**AVIS RELATIF À LA PROTECTION
CONTRE LES EVENTUELS EFFETS NOCIFS ET NUISANCES
PROVOQUÉS PAR LES RAYONNEMENTS NON IONISANTS
GÉNÉRÉS PAR DES ANTENNES ÉMETTRICES STATIONNAIRES**

Commune : WASSEIGES - Exploitant : TELENET GROUP

Référence exploitant : LG2363M

Rapport n° 1042 / 2024

Figure 1 : Vue en plan des lieux de séjour et des points de contrôle

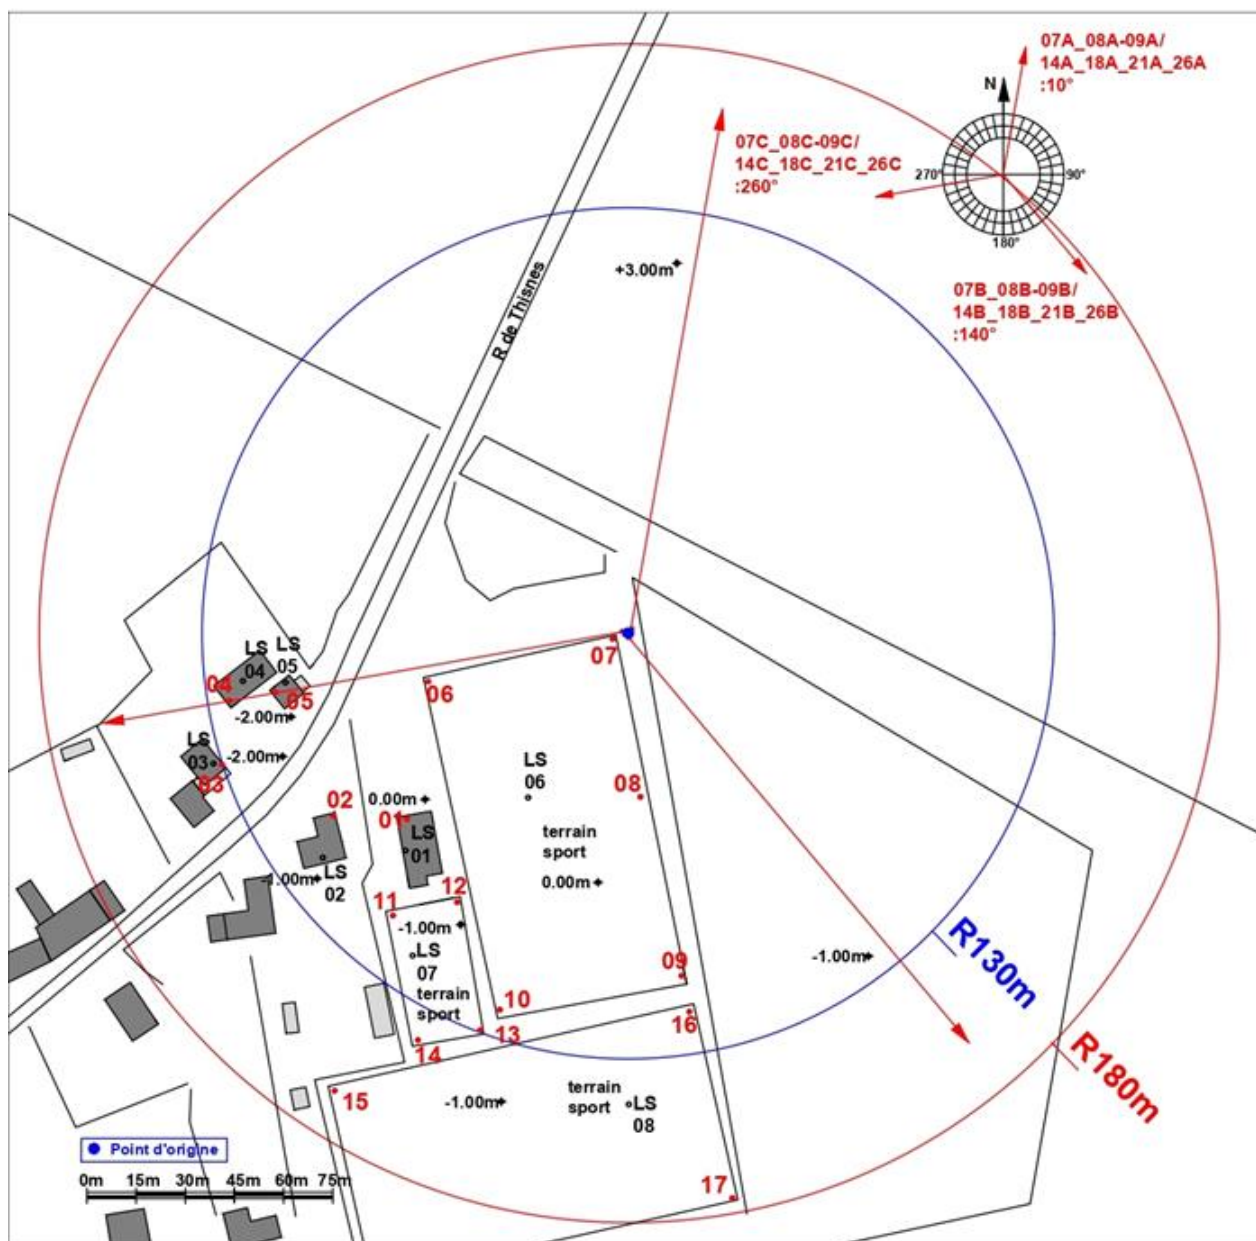
N° point de contrôle	LS	Atténuation (dB)	Indice d'exposition relatif à la limite par installation IE_i
16	LS08	0,0	0,590
9	LS06	0,0	0,585
5	LS05	3,0	0,507
4	LS04	3,0	0,466
2	LS02	3,0	0,462
11	LS07	0,0	0,431
3	LS03	3,0	0,423
10	LS06	0,0	0,354
17	LS08	0,0	0,320
13	LS07	0,0	0,320
14	LS07	0,0	0,293
15	LS08	0,0	0,228
12	LS07	0,0	0,228
6	LS06	0,0	0,162
8	LS06	0,0	0,145
1	LS01	3,0	0,116
7	LS06	0,0	0,031

En ce qui concerne les antennes de l'installation mentionnées dans le tableau 1, la distance maximale à laquelle la limite pourrait être atteinte, à l'extérieur, est égale à 126,1 m. S'il n'y a pas de LS à une distance inférieure, les antennes respectent forcément la limite d'immission.

Dans le cas des LS situés à l'intérieur des bâtiments, une atténuation d'obstacle est prise en compte et il en résulte que la distance maximale à laquelle la limite pourrait être atteinte se réduit à 89,2 m.

Les résultats de l'évaluation décrite au paragraphe 4 indiquent que les antennes émettrices stationnaires de l'installation faisant l'objet du présent avis ne produisent pas, dans un lieu de séjour, un rayonnement électromagnétique maximum supérieur aux limites fixées à l'article 4 du décret.

En conclusion, les antennes émettrices stationnaires faisant partie de l'installation référencée dans le paragraphe 2 et dont les caractéristiques techniques sont résumées dans le tableau 1 **respectent les limites d'immission** fixées à l'article 4 du décret du 8 décembre 2022 (M.B. du 16.12.2022) modifiant le décret du 3 avril 2009 relatif à la protection contre les éventuels effets nocifs et nuisances provoqués par les rayonnements non ionisants générés par des antennes émettrices stationnaires.
